锦绣世家幼儿园变更情况说明

根据教育局要求对平面功能做出如下调整:

一层平面图

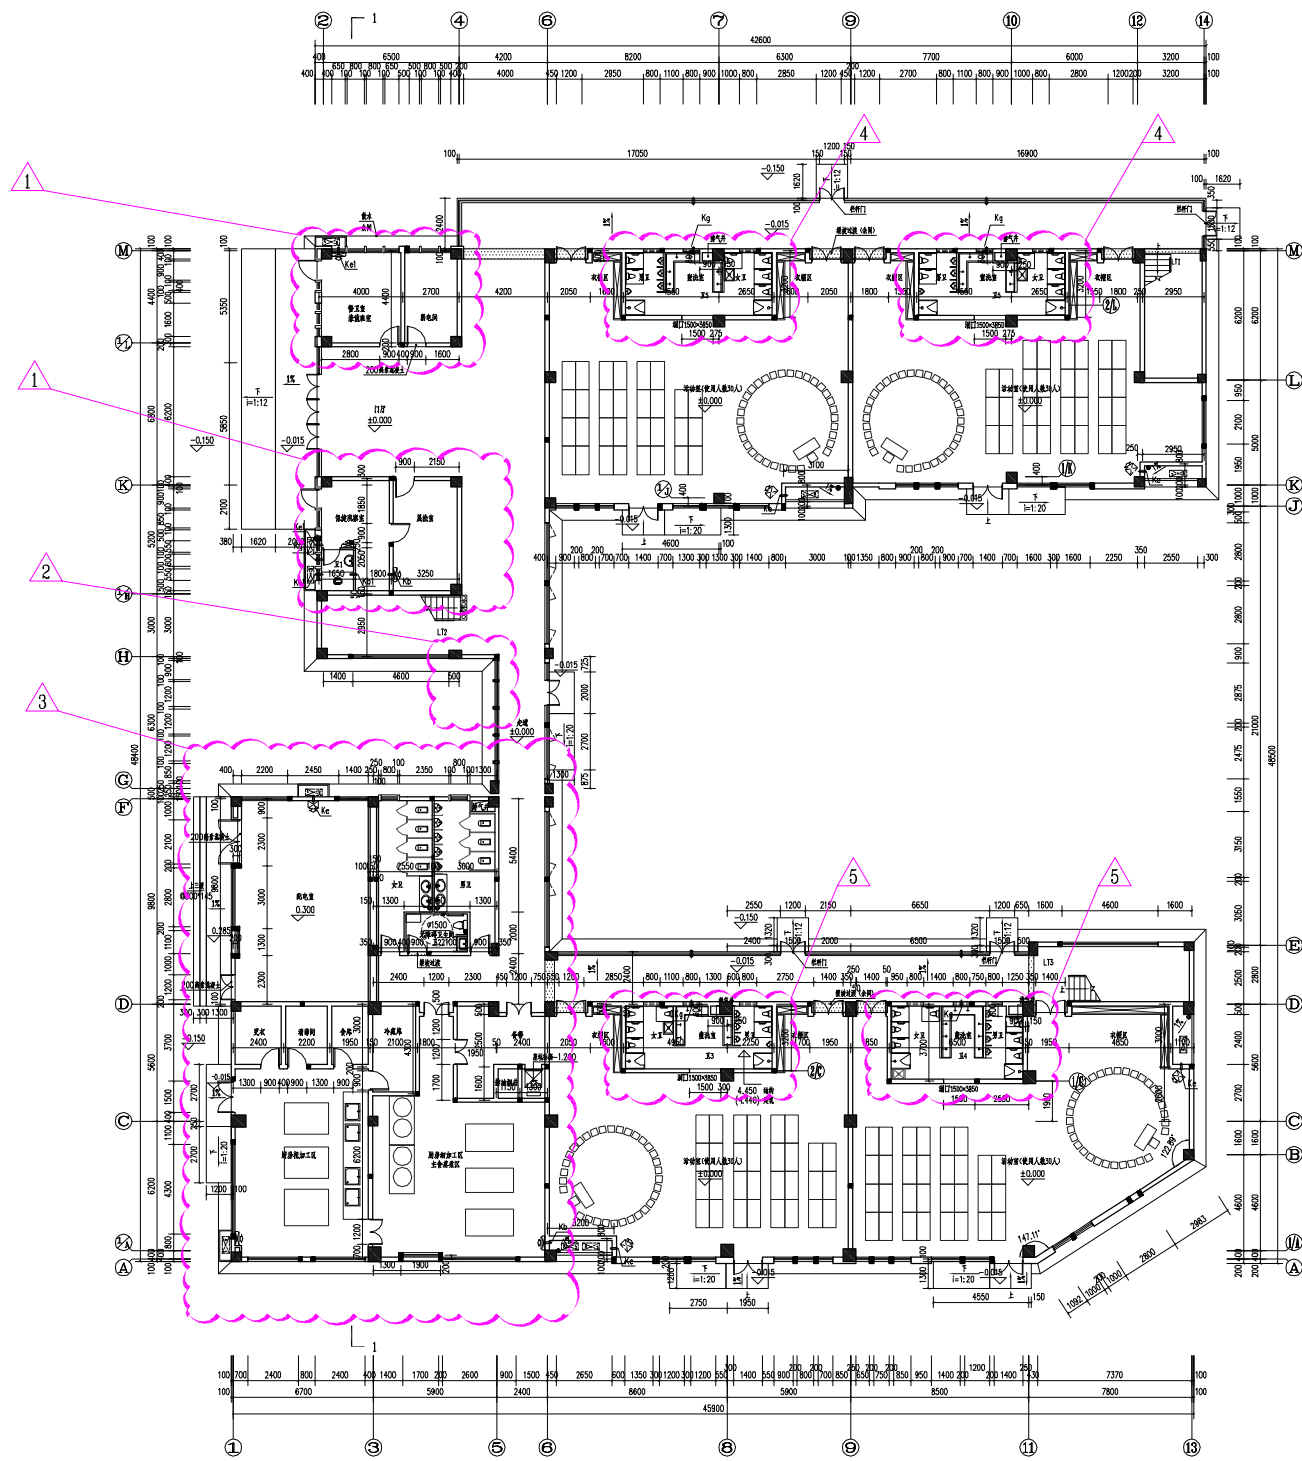
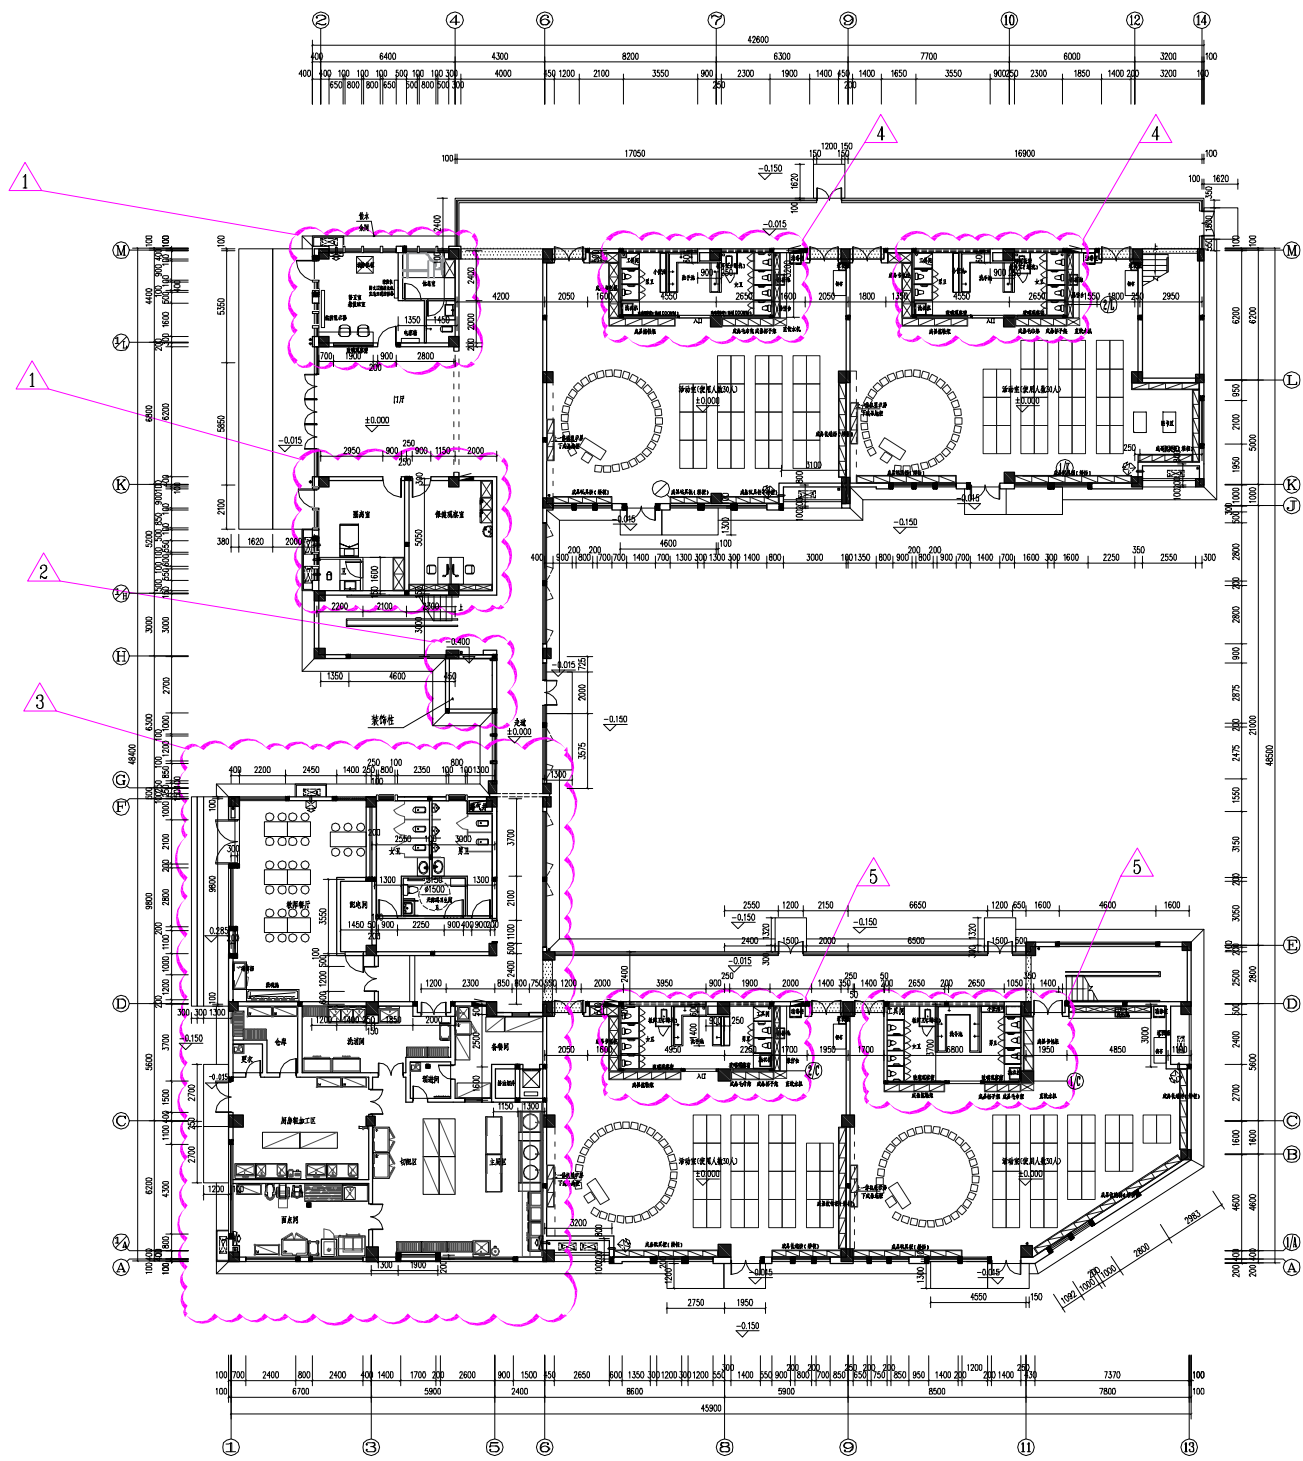
- 变更内容:
- 1、2至5轴交1/H至K轴处房间功能及布置修改;
 - 2、3至5轴交G/至H轴处增加造型;
 - 3、1至5轴交A至F轴处功能及平面布置修改;
 - 4、6至12轴交1/L至M轴处卫生间布置修改;
 - 5、6至11轴交C至D轴处卫生间布置修改;

二层平面图

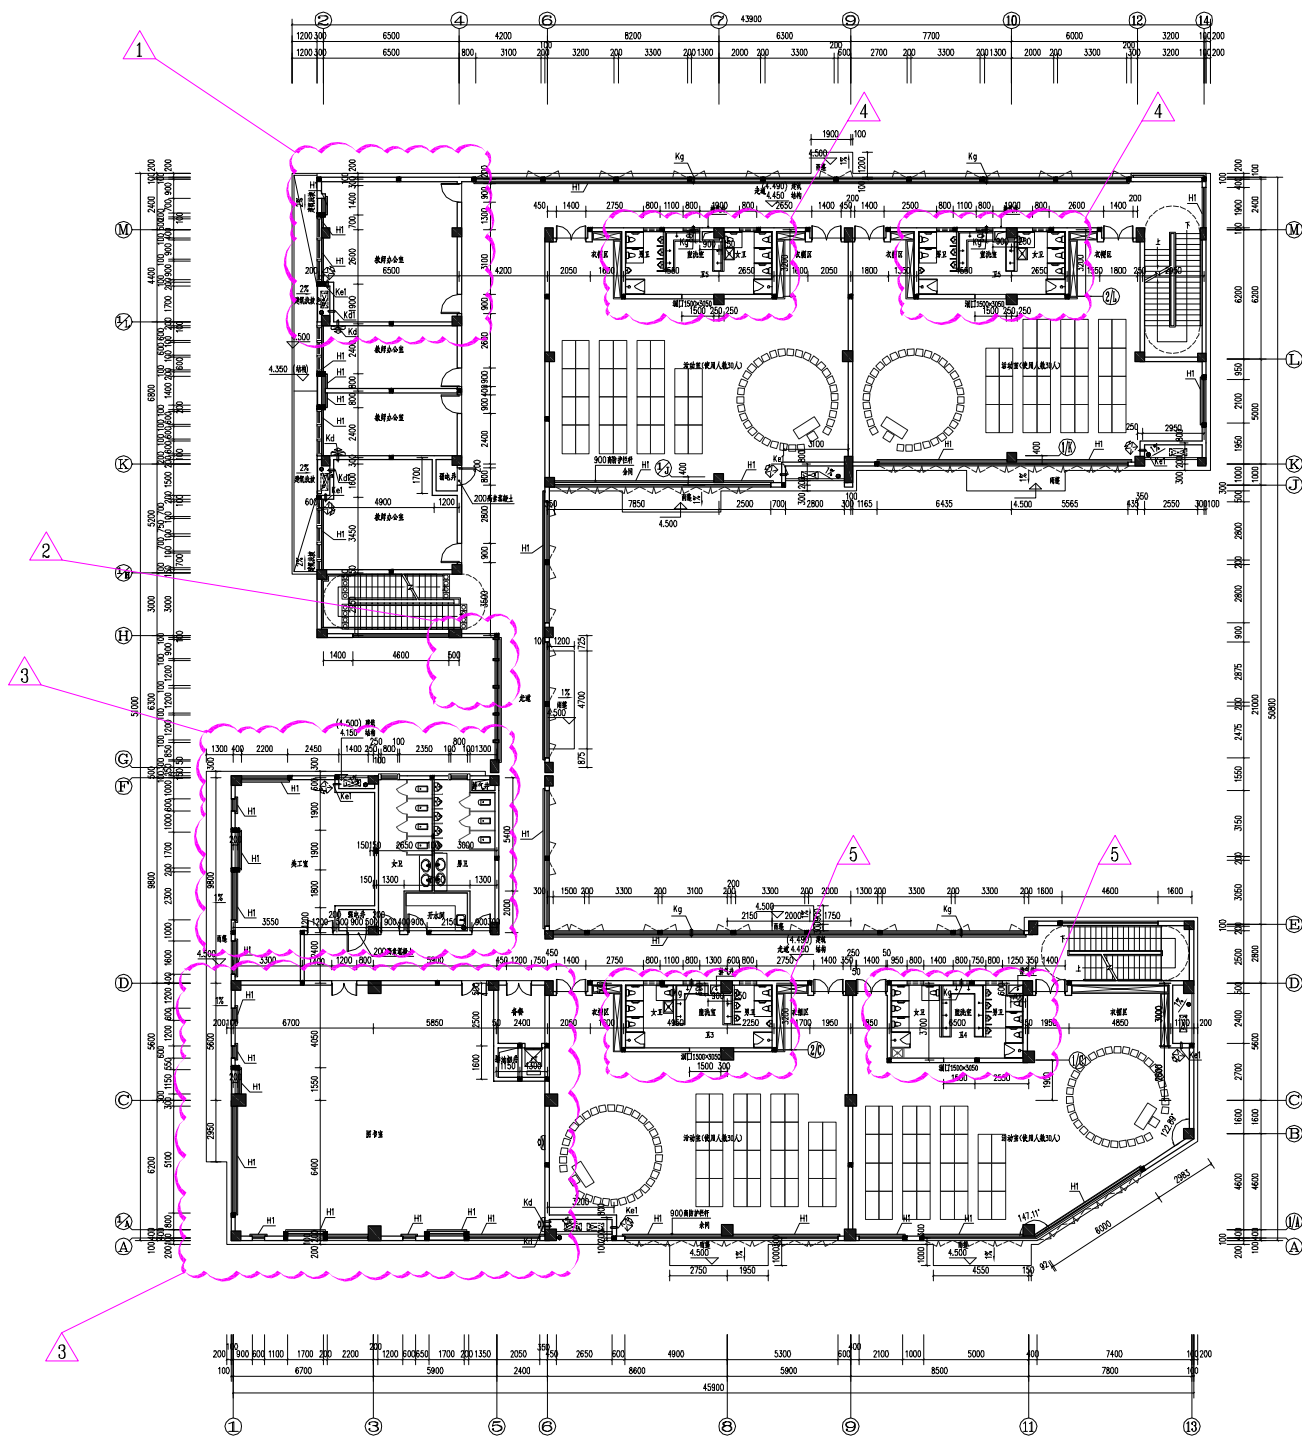
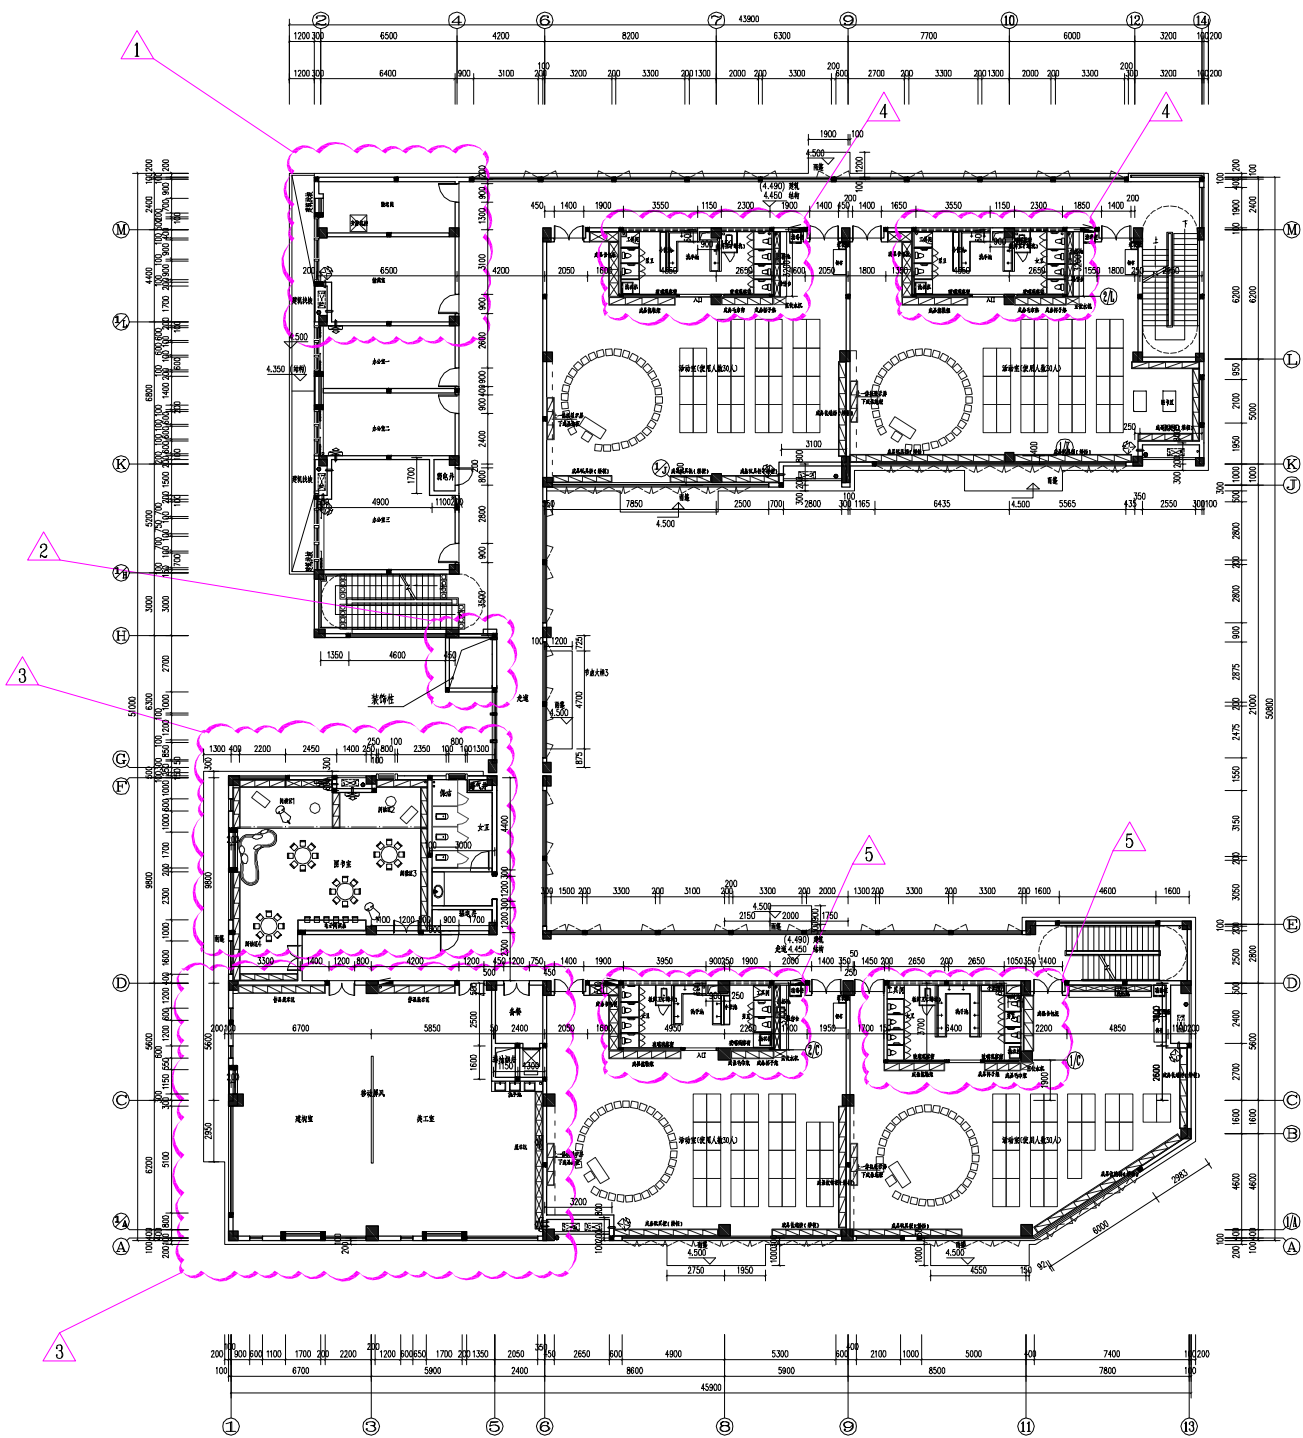
- 变更内容:
- 1、2至4轴交1/H至K轴处房间功能修改;
 - 2、3至5轴交G/至H轴处增加造型;
 - 3、1至5轴交A至F轴处房间功能及卫生间修改;
 - 4、6至12轴交1/L至M轴处卫生间布置修改;
 - 5、6至11轴交C至D轴处卫生间布置修改;

三层平面图

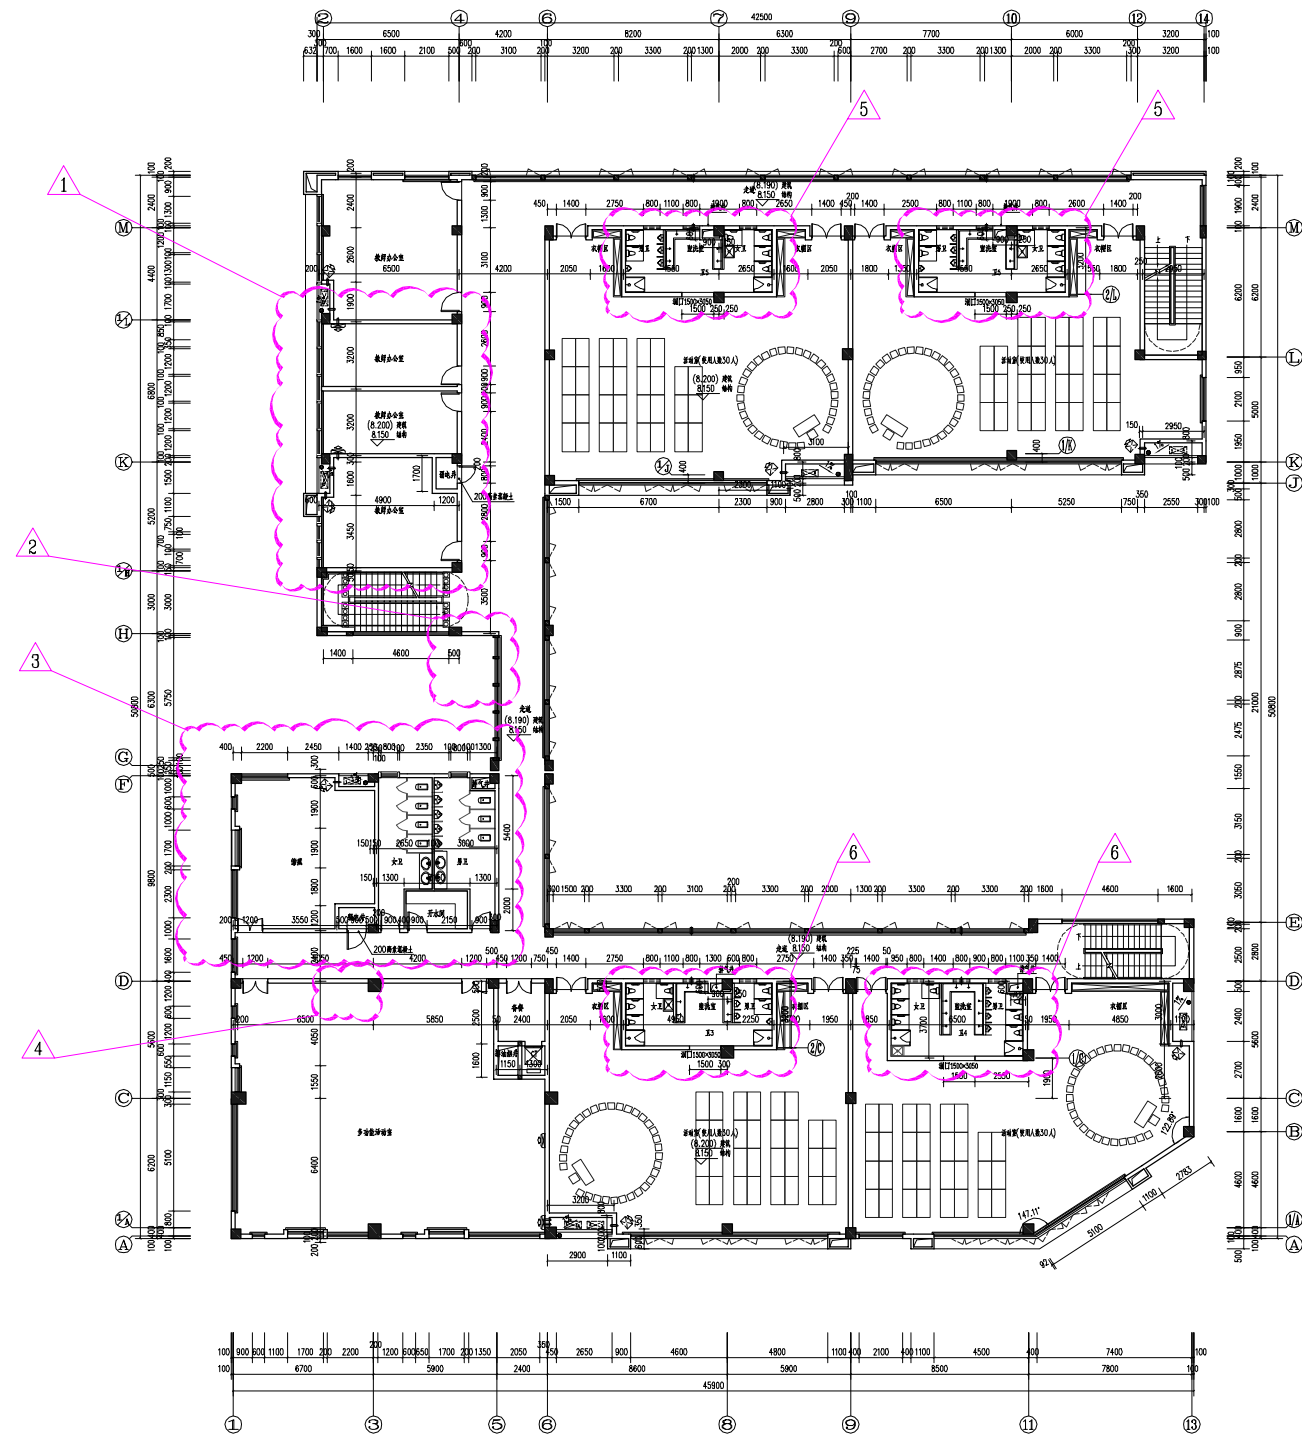
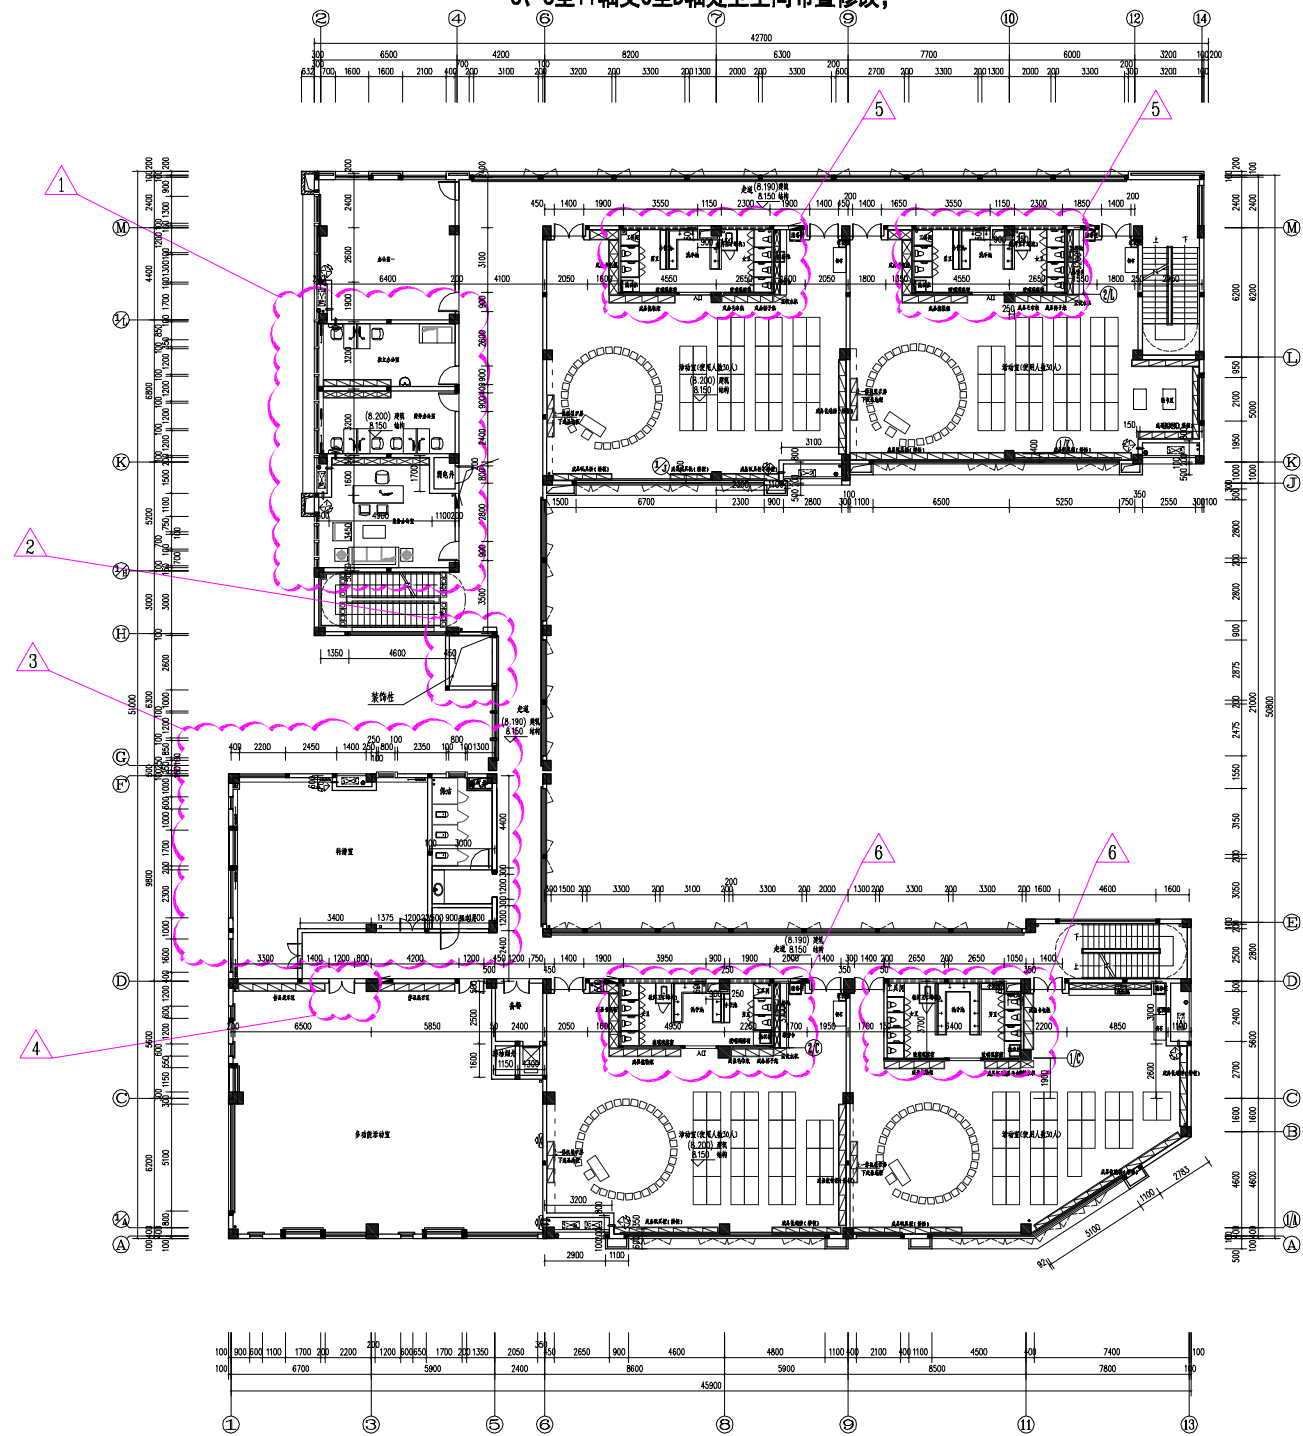
- 变更内容:
- 1、2至4轴交1/H至1/L轴处房间功能修改;
 - 2、3至5轴交G/至H轴处增加造型;
 - 3、1至5轴交D轴处房间门位置修改;
 - 4、1至5轴交A至F轴处房间面积加大、功能及卫生间修改;
 - 5、6至12轴交1/L至M轴处卫生间布置修改;
 - 6、6至11轴交C至D轴处卫生间布置修改;
